ÚZEMNÍ PLÁN MĚSTA BRNA

Kapitola 18 Rozhodnutí o námitkách (včetně odůvodnění)

Svazek Nb13 *(s osobními údaji)*

STAVBA V PROLUCE DLE NOVÉHO ÚP 01

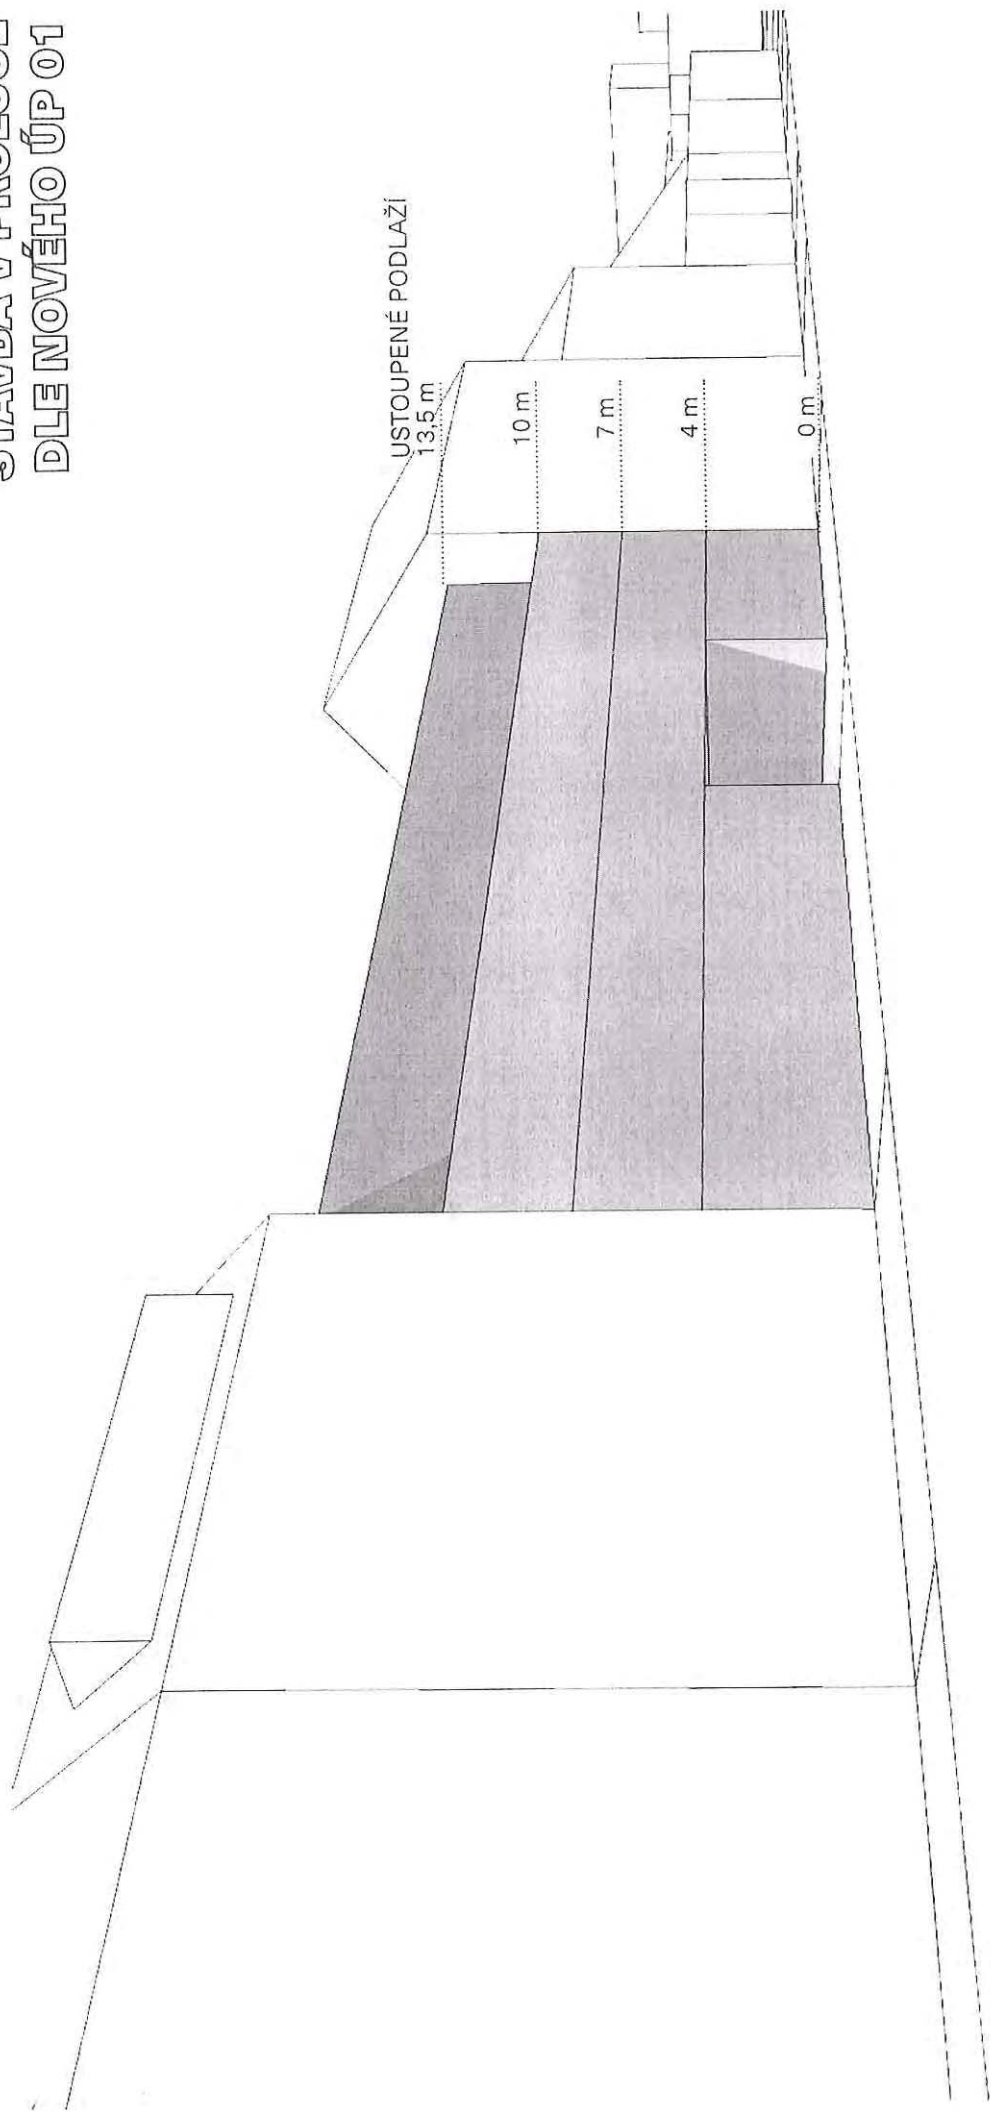
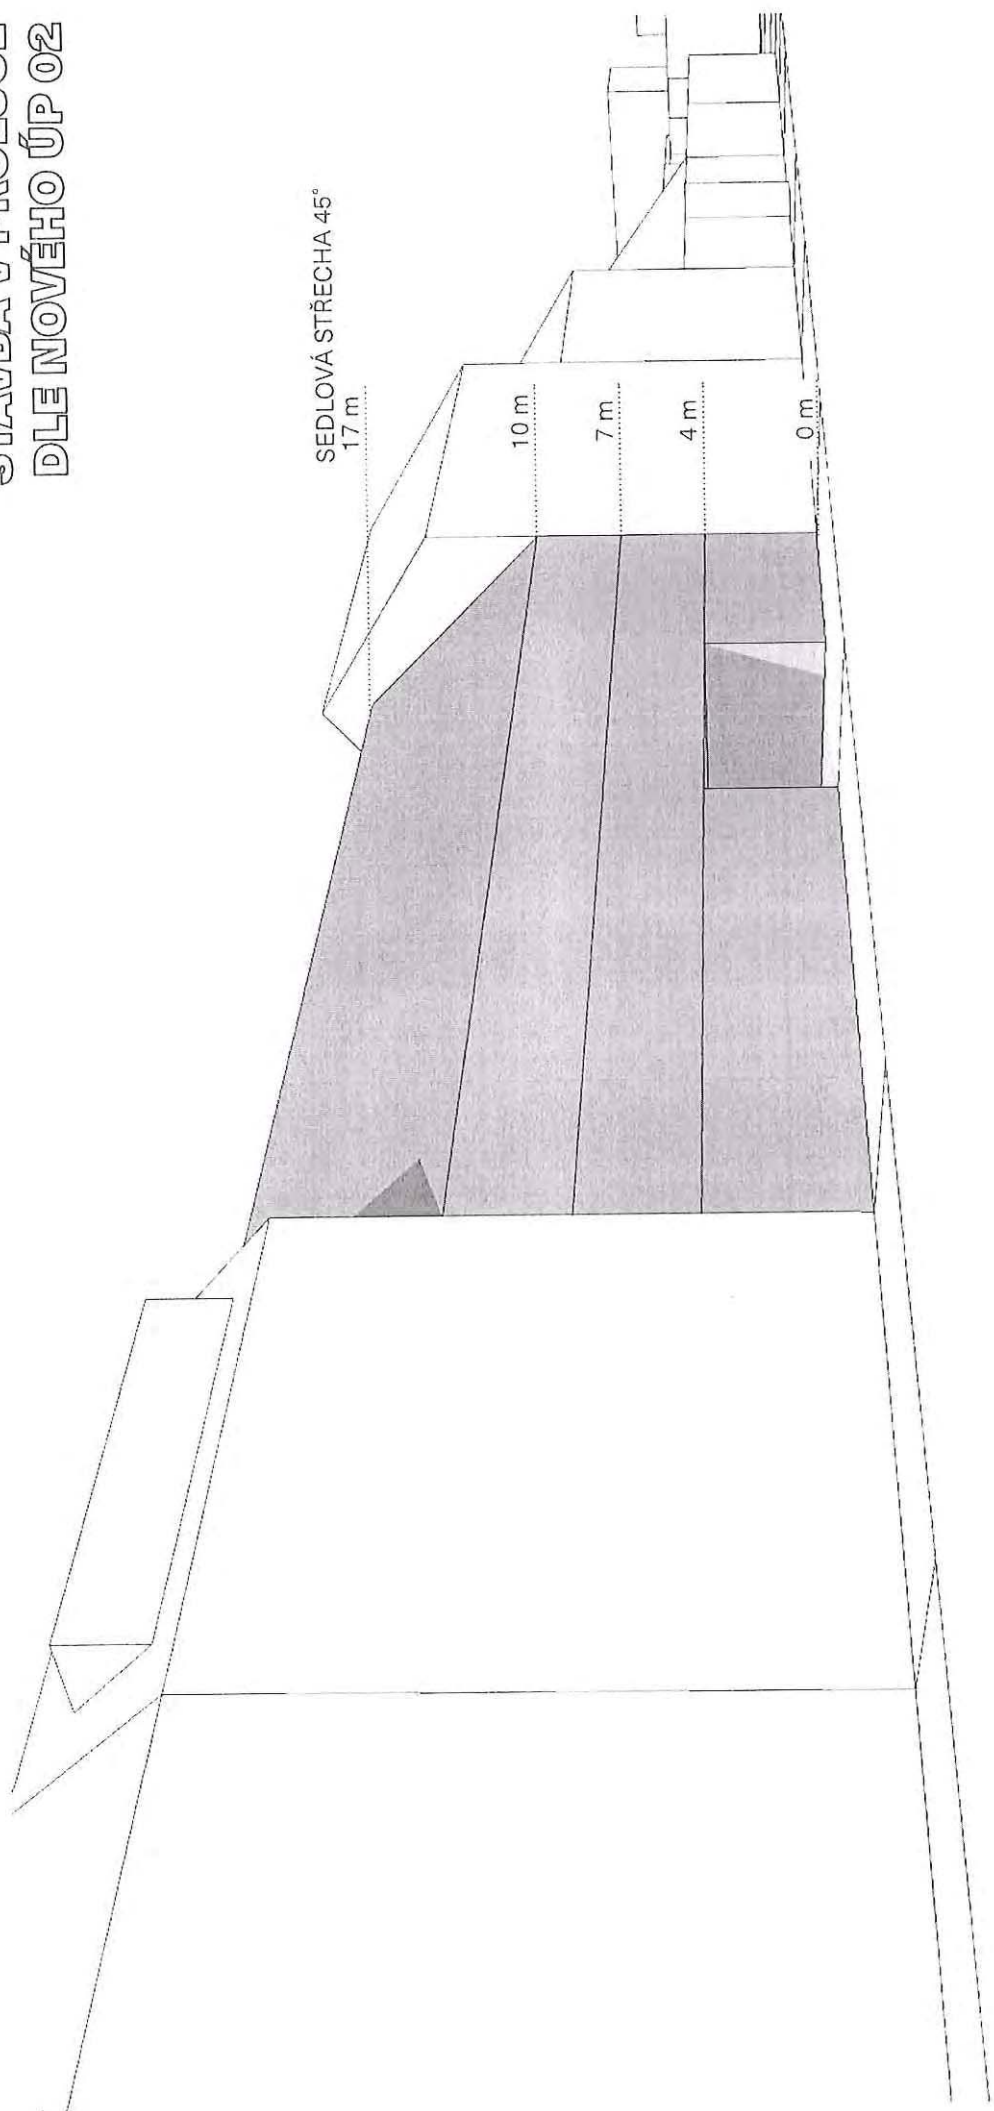
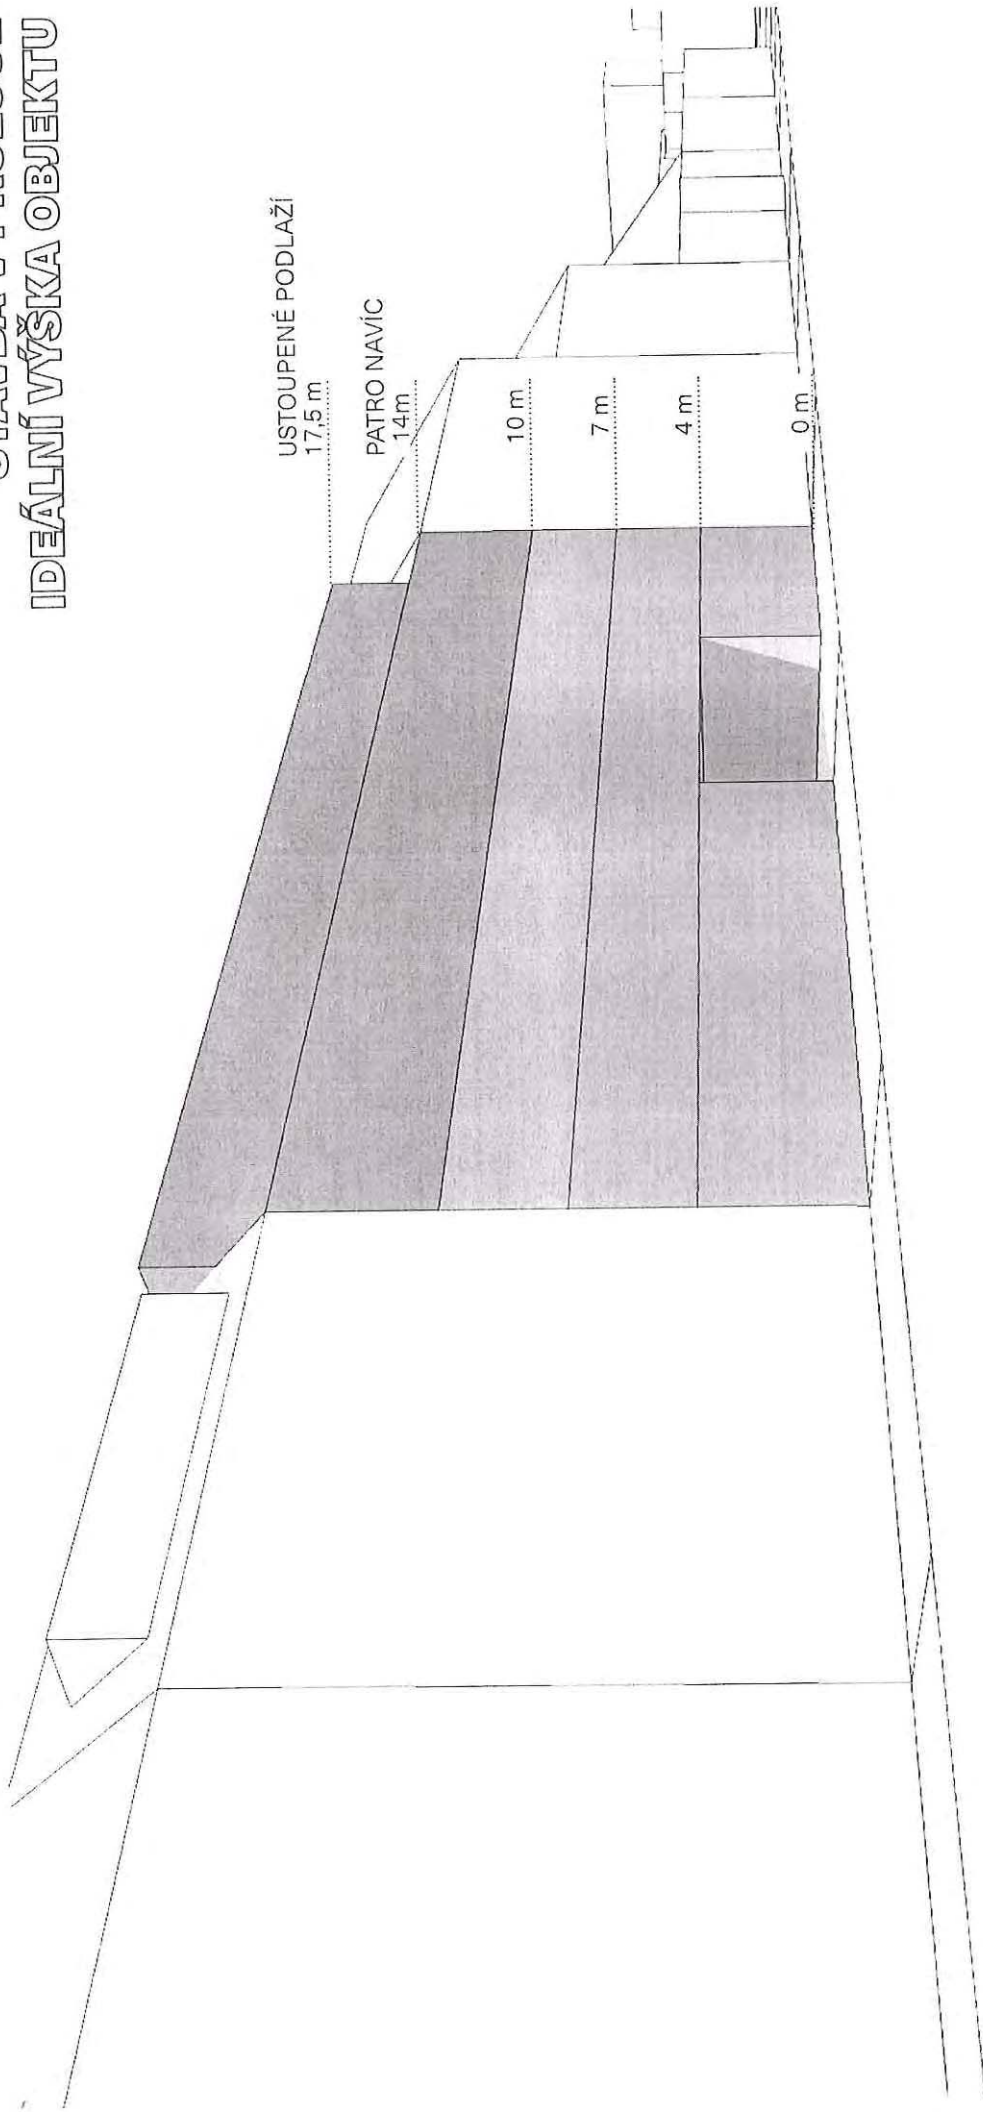
STAVBA V PROLUCE IDEÁLNÍ VÝŠKA OBJEKTU

Námítka číslo 1 (zákres)

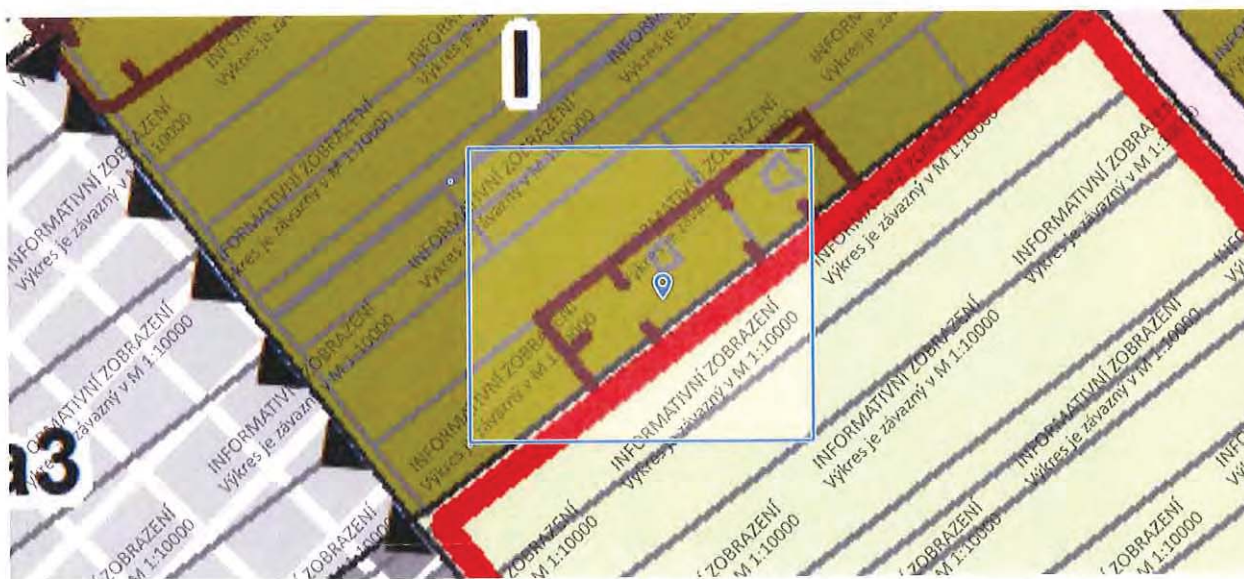
Já, níže podepsaná Melissa Schlager, bytem Krasová 12, 679 06 Jedovnice, narozena 24.12.1998, tímto podávám námítku proti připravovanému ÚPmB. Ráda bych zařadila pozemek parc.č. 4568 / 1 v k.ú. Tuřany (612171) do ploch určených k bydlení (popřípadě ploch lehké výroby nebo ploch rekreačních).
 S pozdravem
 Melissa Schlager
